改善箇所説明図 (ステアリングシリンダ油漏れ)

不具合発生箇所
ステアリングシリンダ

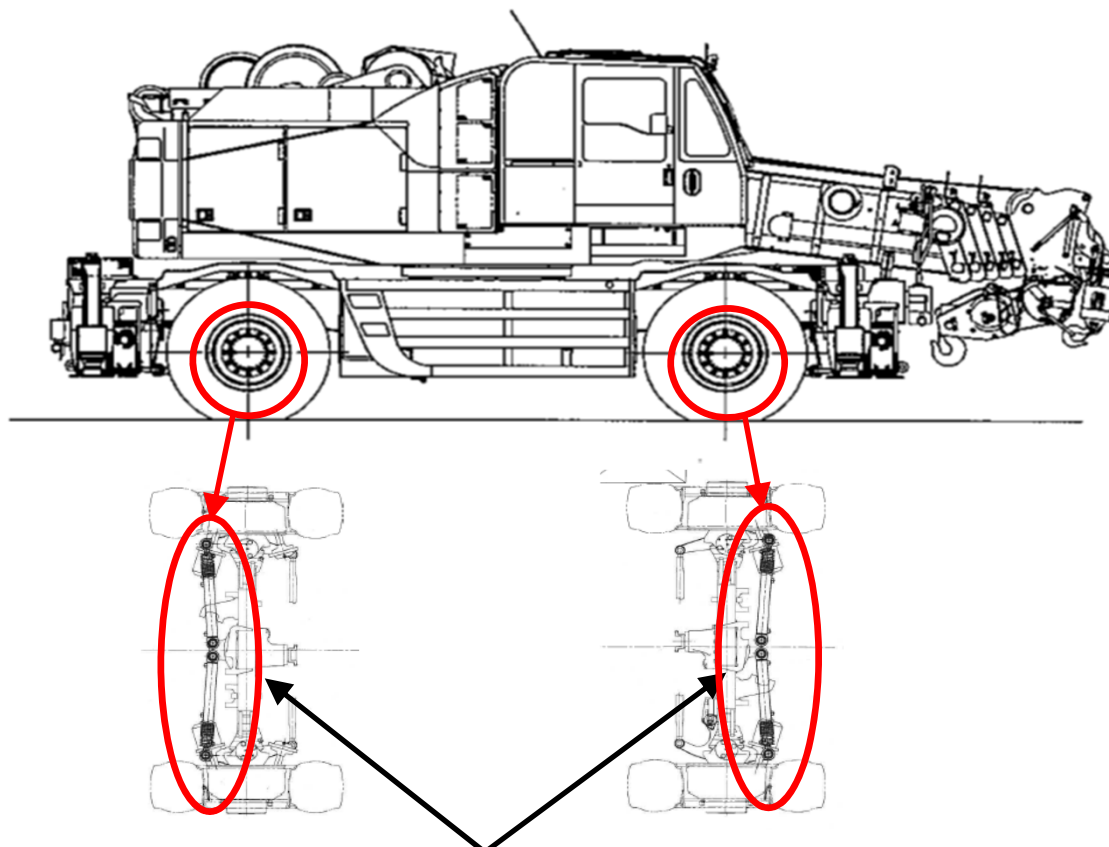
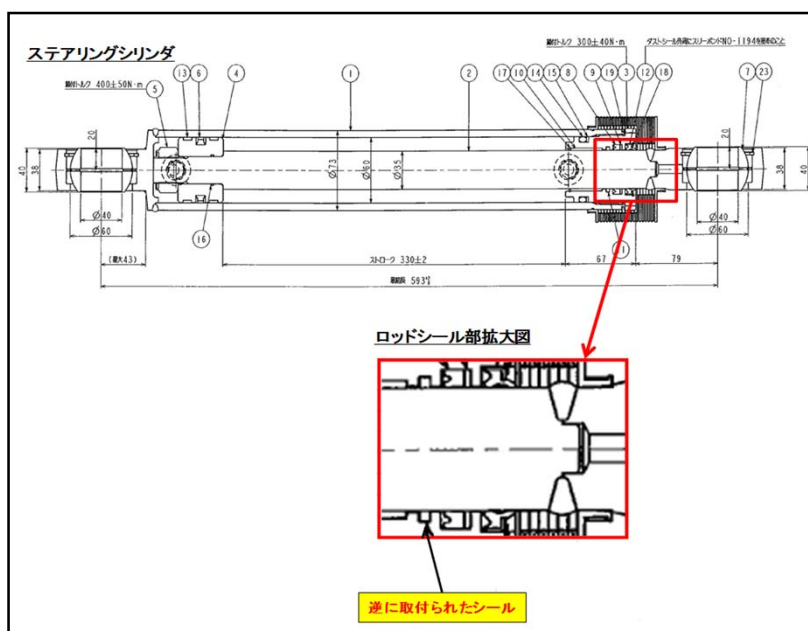
ホイール・クレーンのかじ取装置の油圧ステアリングシリンダの製造が不適切なため、シリンダ内部のシールが逆向きに組み付けられたものがある。そのため、シリンダ内部のシール性が確保できず、作動油が漏れるおそれがある。

全車両、当該シールを点検し、逆向きに組み付けられたものは、シリンダを良品に交換する。

識別: シリンダに付属しているゴムブーツ(黒色)に白ペンキを塗付する。
